Dodatek č. 3 ke Smlouvě o dílo č. 0040/0/OPRI/22
uzavřený podle ustanovení § 2586 a násl. zákona č. 89/2012 Sb., občanský zákoník,
v platném znění (dále jen „občanský zákoník“)

Rekapitulace - Rekonstrukce multifunkčního hřiště hořejší nábreží, včetně ledové plochy

Změnový List

Změnový List		ZL09
Projekt : Rekonstrukce hřiště včetně ledové plochy		
Objednatel : Městská část Praha 5	Pořadové číslo:	ZL09
Zhotovitel: Jmeno PBW GROUP s.r.o. Adresa Ctěnická 691/5 190 00, Praha 9	Datum vydání:	02.10.2023
	Datum odsouhlasení:	02.10.2023
Předmět změny (název ZL): SKATEPARK HOŘEJŠÍ NÁBŘEŽÍ_SO.02 - MOBILNÍ PŘEKÁŽKY - doplnění a úprava prvků		
Změnu vyvolal a Důvod změny: Požadavek Objednatele	Popis změny: Na základě požadavku Objednatele a specifikace projektanta budou u objednaných mobilních ocelových překážek na plochu skate parku (RPD dodána projektantem části "skatepark" Ing. Arch. Jakubem Strejcem) provedeny úpravy a doplňující konstrukce.	
Přípočet: (bez DPH)		137 303 CZK
Odpočet: (bez DPH)		0 CZK
Cena změny: (bez DPH)		137 303 CZK
Dopad do projektu (ANO/NE, popis) :		ANO
Dopad do ceny (ANO/NE, popis) :		ANO
Dopad na termín realizace (ANO/NE, popis) :		ANO
ODSOUHLASENÍ ZMĚNY K REALIZ

Nový rail ve tvaru C s nájezdama

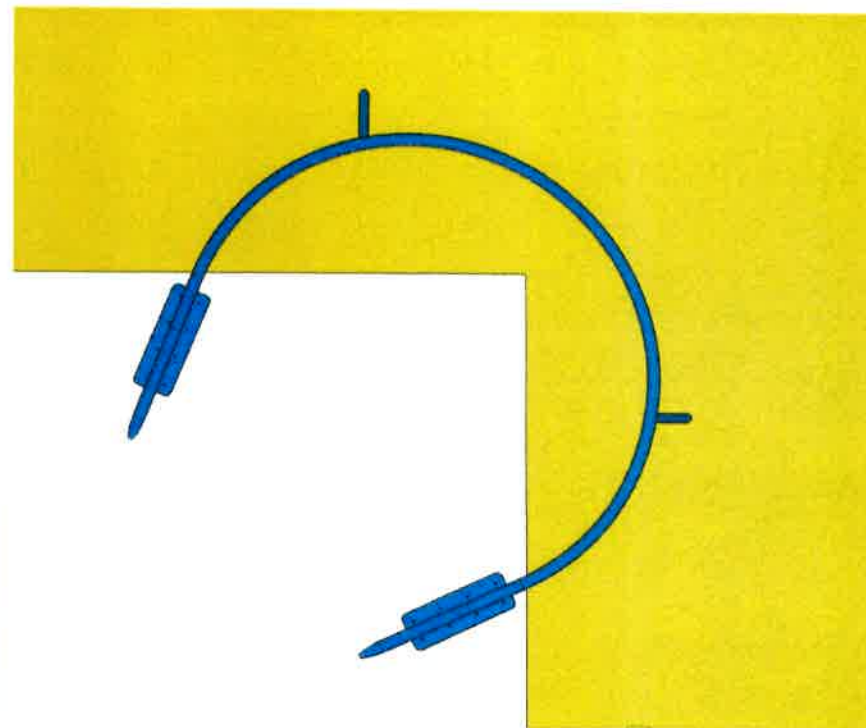
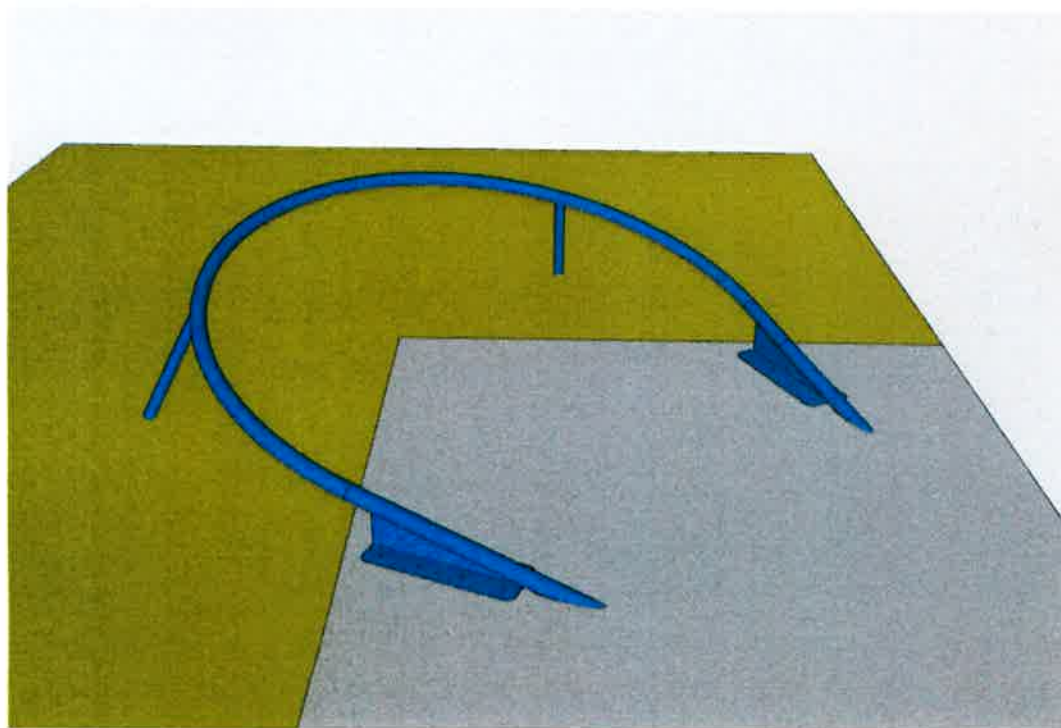
poloměr 1200 mm, průměr 60 mm, tl. 3 mm
 navařené a zkosené rovné konce 500 - 800 mm
 navařené čelní patky s otvory pro 8 chemických kotev
 dvě vzpěry cca 500 mm kolmo na rail, průměr 50 mm

Nový rail na překážce bank

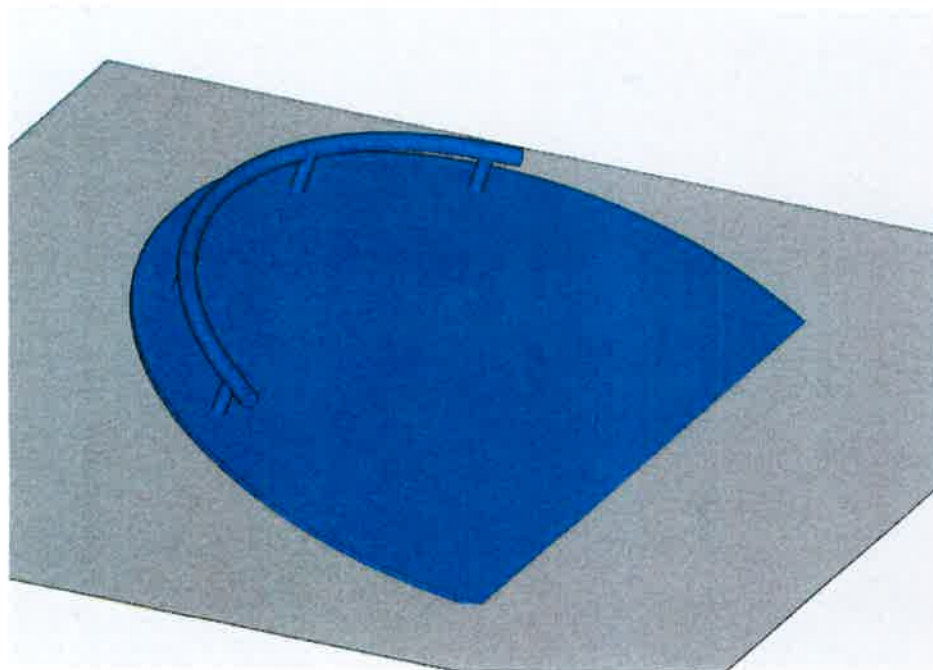
poloměr 1120 mm, průměr 60 mm, tl. 3 mm
4 nohy, výška 150 mm, průměr 50 mm, přivařené

Nový rail na druhé překážce bank

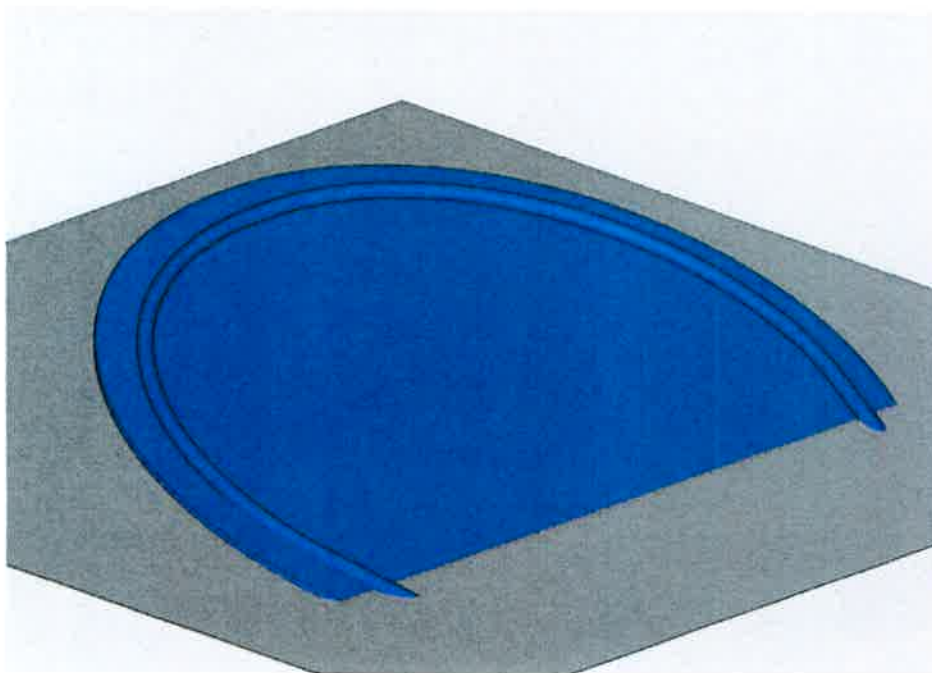
poloměr 1120 mm, průměr 60 mm, tl. 3 mm
bodově přivařeno k ocelové desce banku
zkosené nájezdy

Nový rail

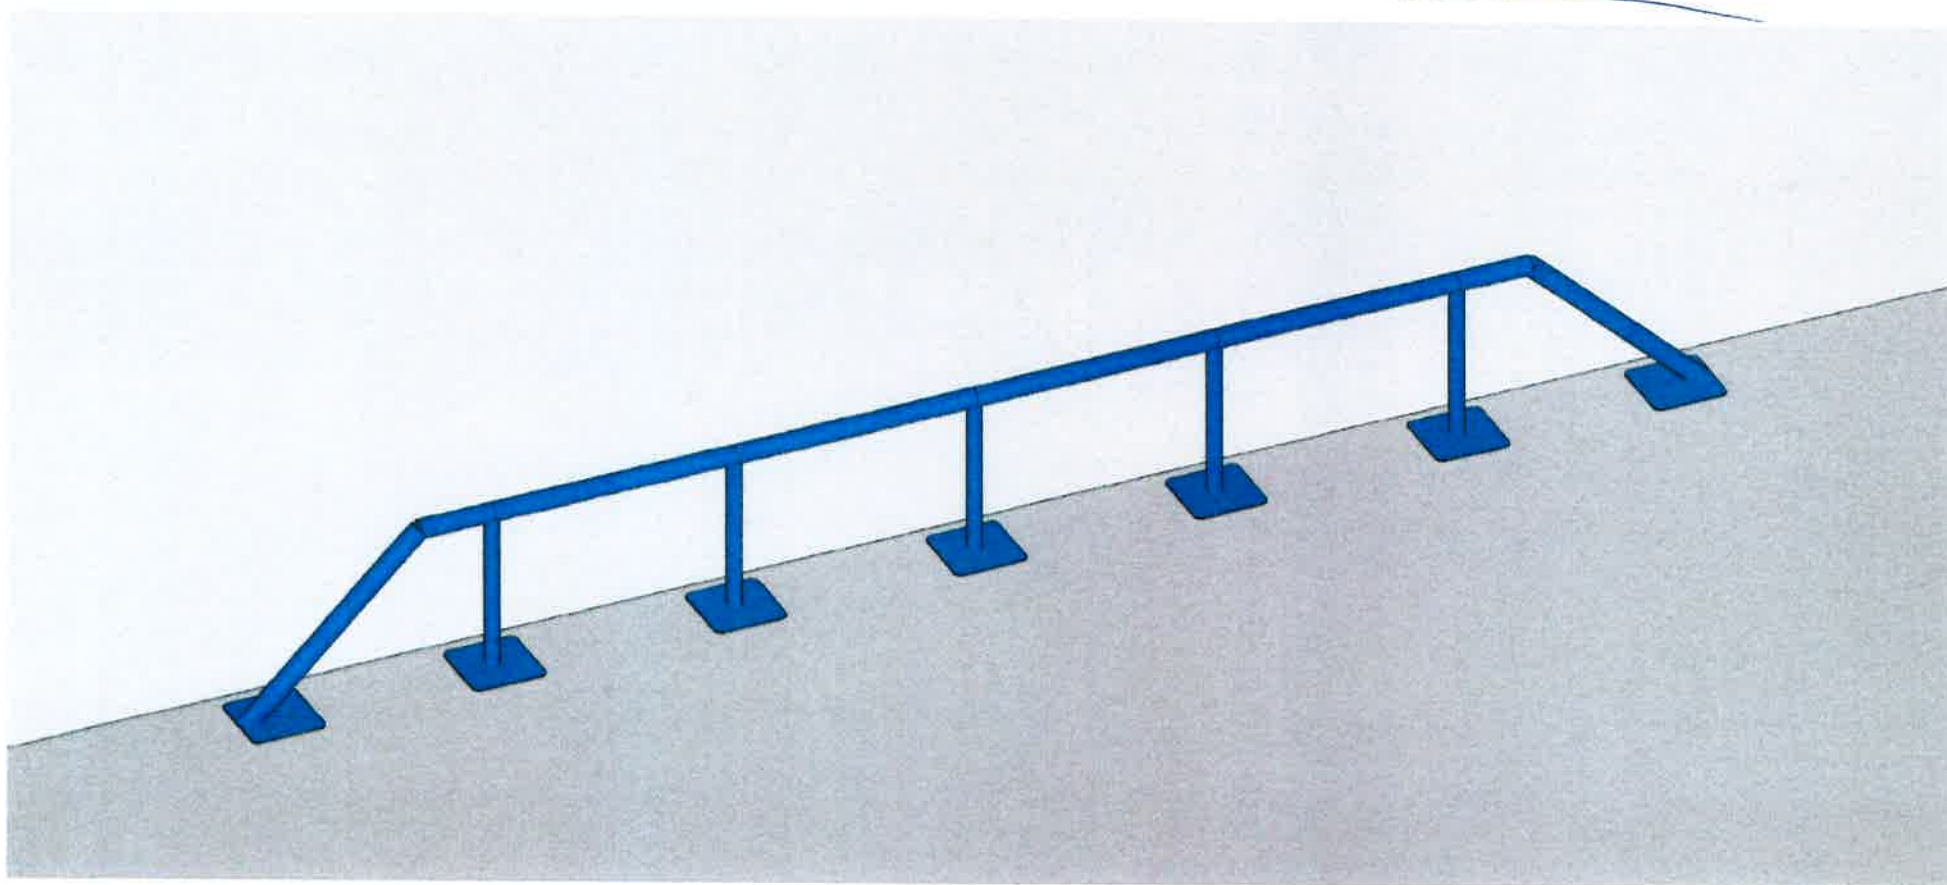
výška 700 mm
délka 5000 mm
průměr 80 mm, tl. 5 mm
zkosené konce 55°
nohy průměr 60 mm, tl. 3 mm, 1000 mm rozestupy
kotveny přes čelní desky, každá 4 otvory pro chem. kotvu

Nový ocelový profil na překážce manuál

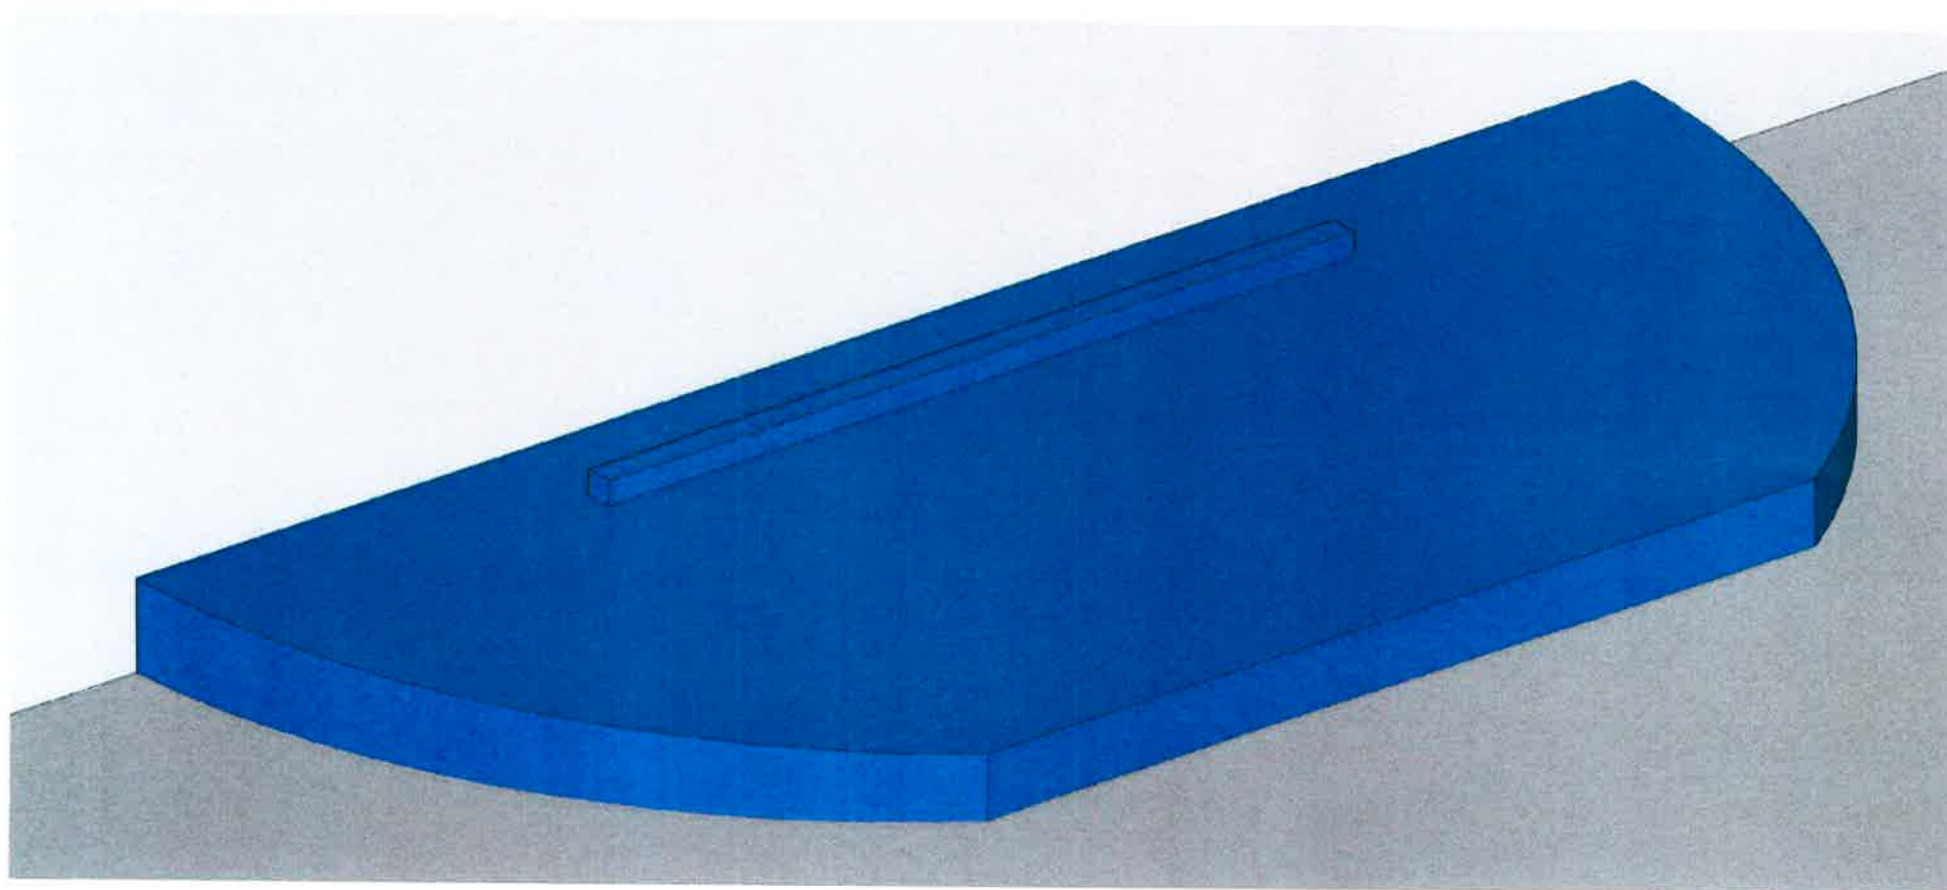
délka 3000 mm
100 x 100 x 4 mm
hrany zaobleny
čela zazátkovány
bodově (nebo liniově) přivařeno
